【修正箇所一覧】(赤字部分)

参考資料-13 配膳室整備計画図 (整備の概要)

⑤諏訪中学校 平面図 正誤表

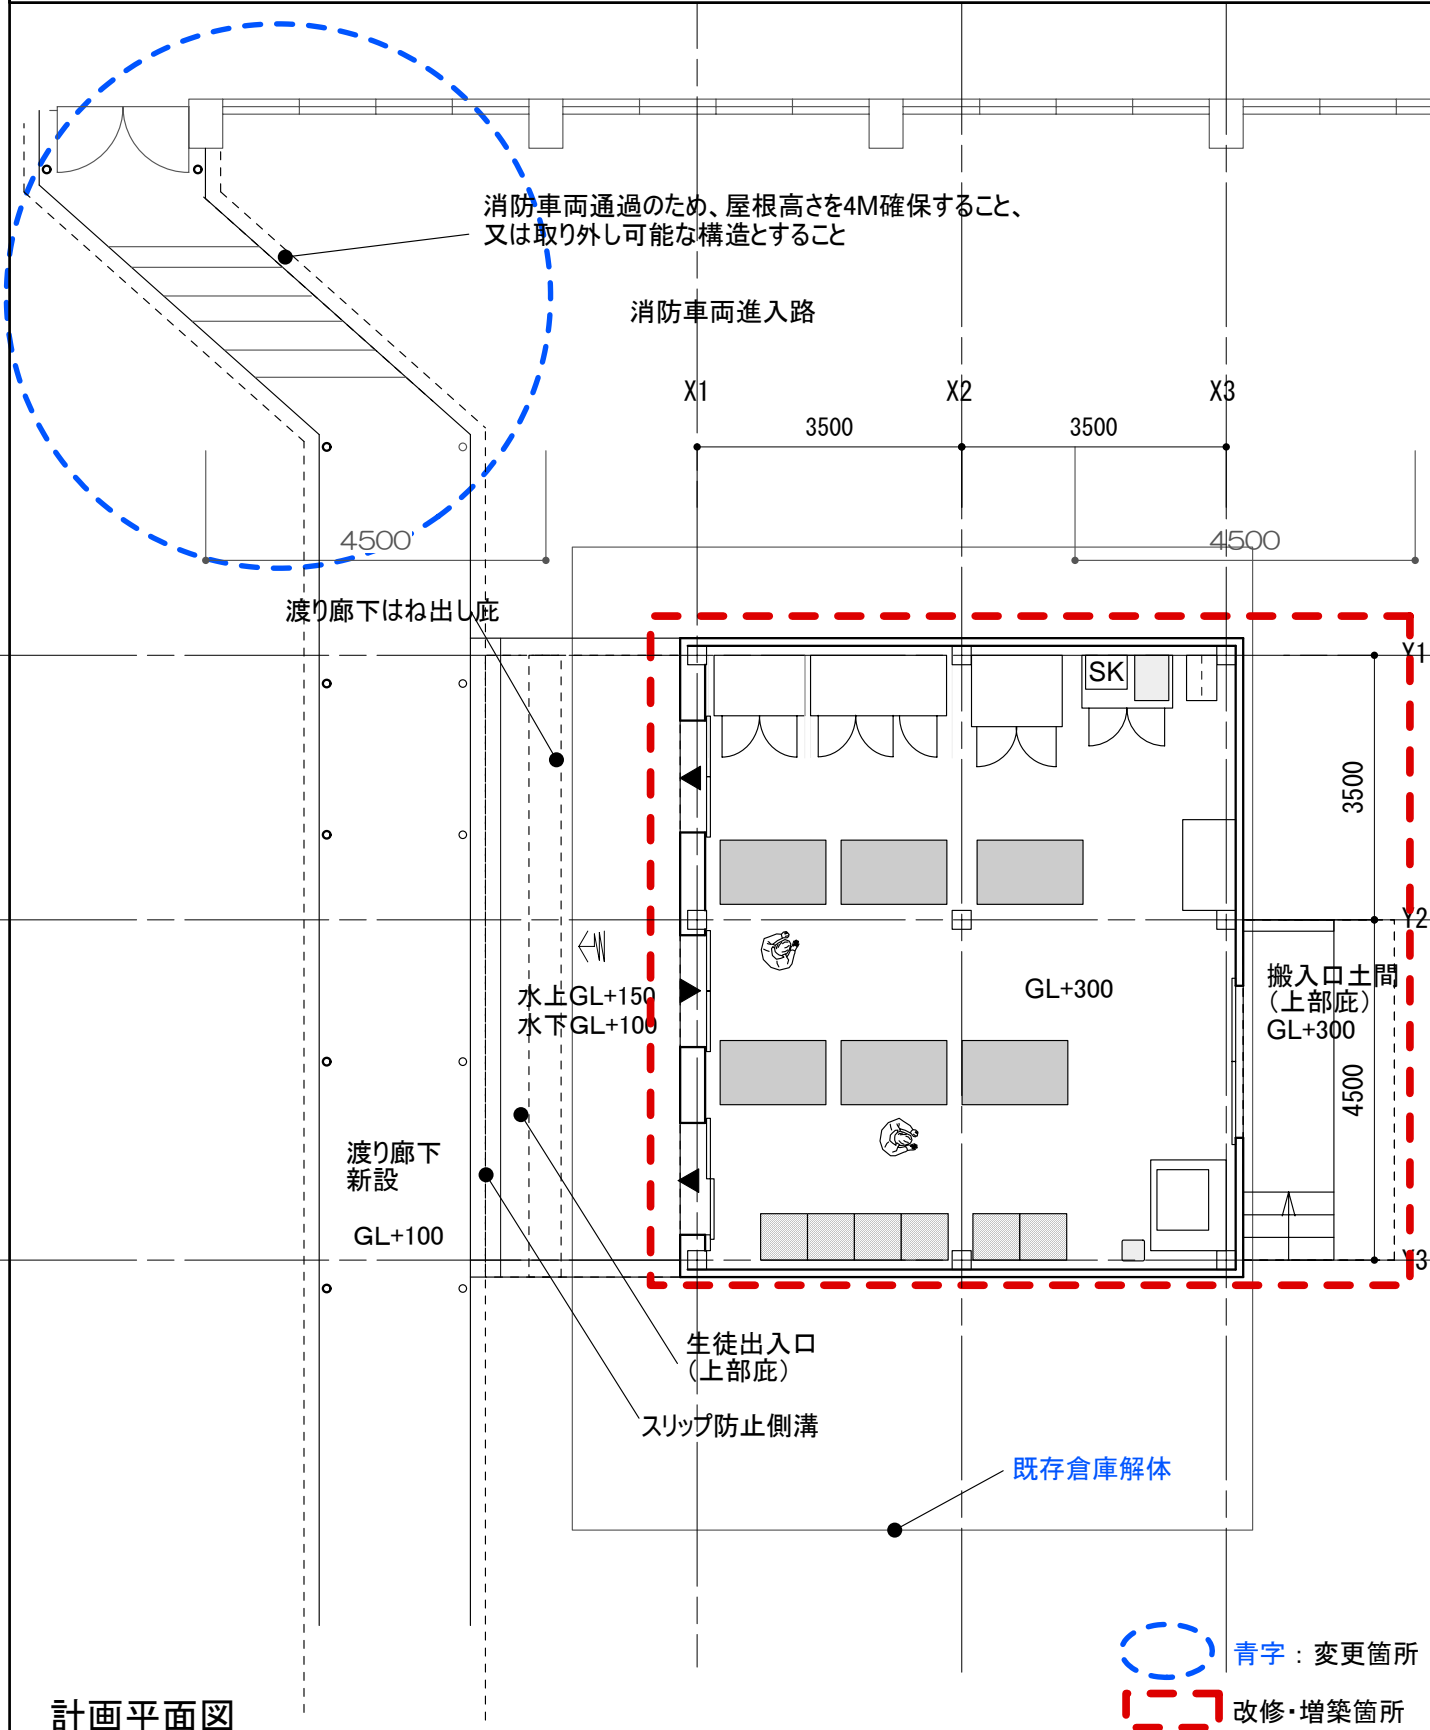
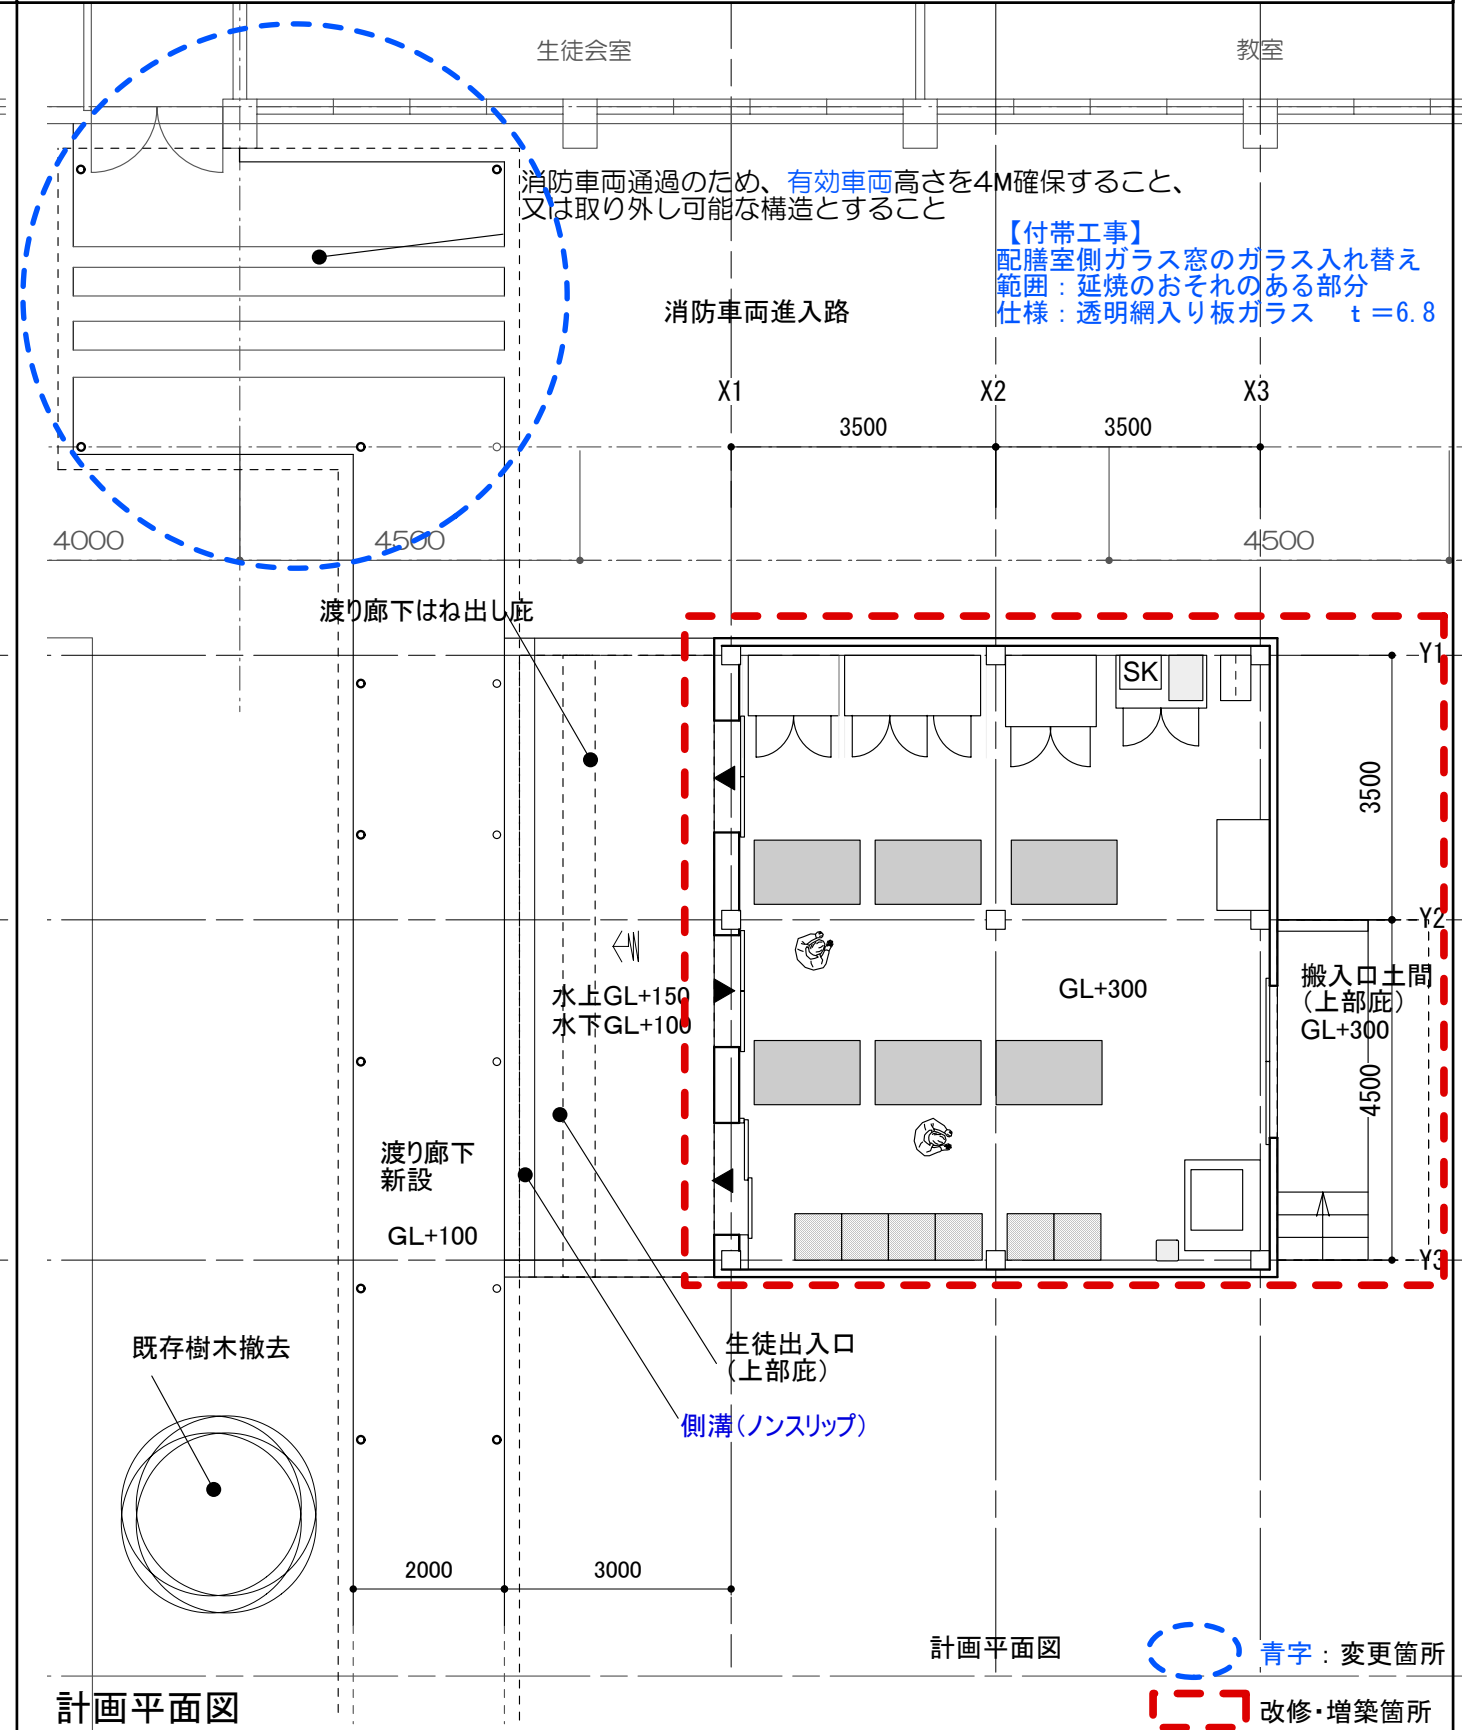
計画平面図
 青字：変更箇所
 改修・増築箇所

⑦明星中学校 計画平面図 正誤表

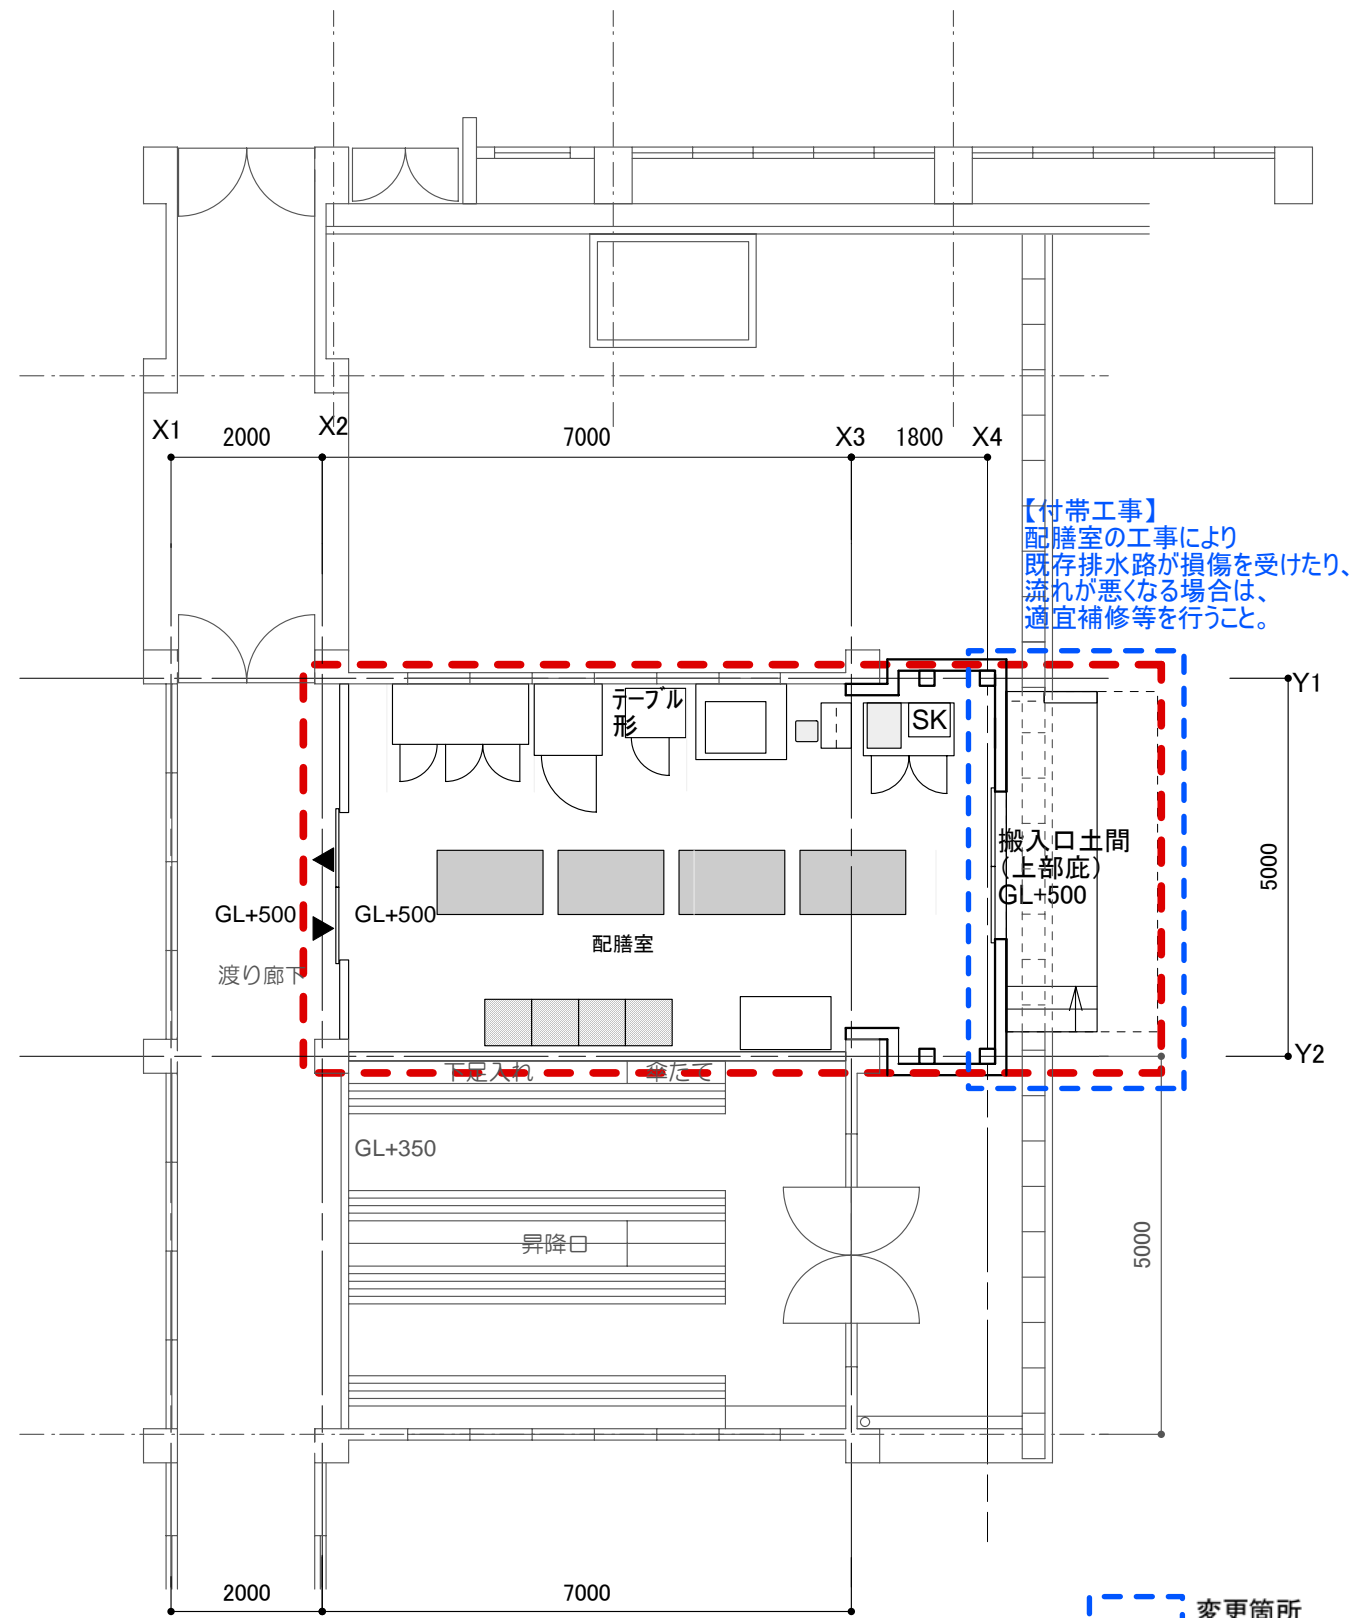
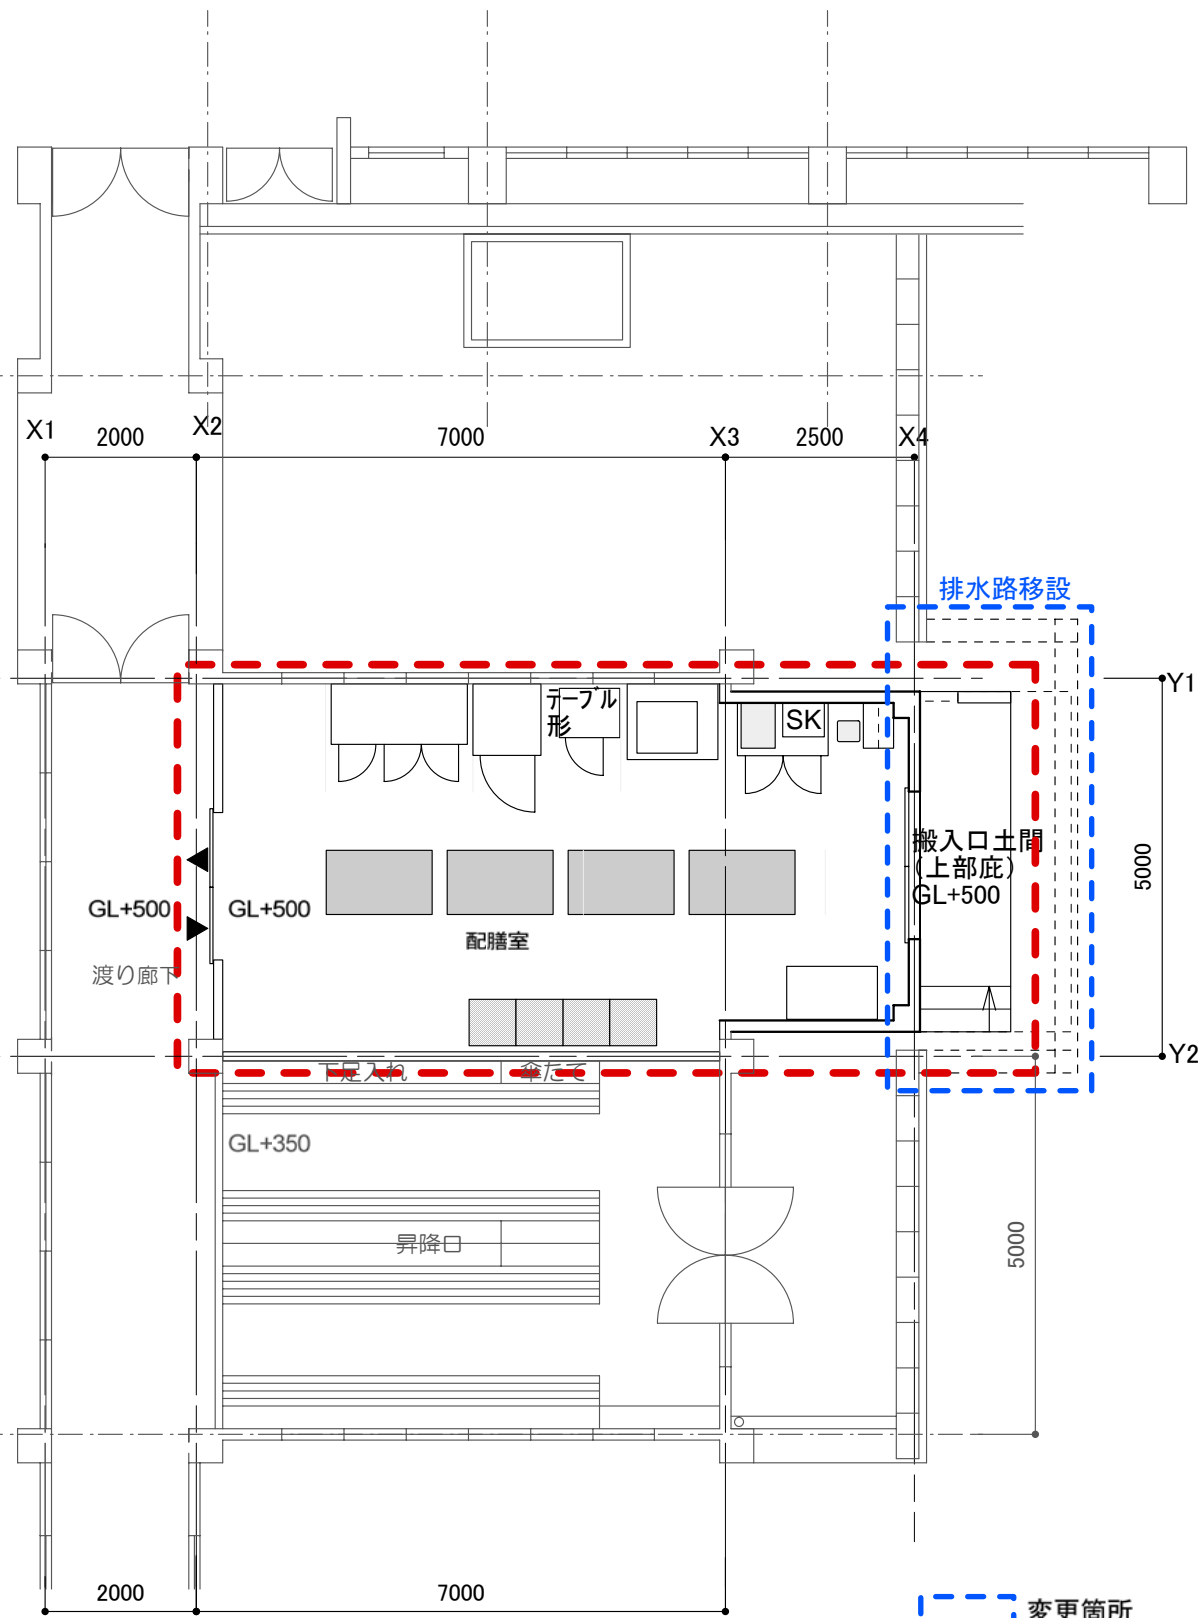
【付帯工事】
配膳室の工事により
既存排水路が損傷を受けたり、
流れが悪くなる場合は、
適宜補修等を行うこと。

変更箇所
改修・増築箇所
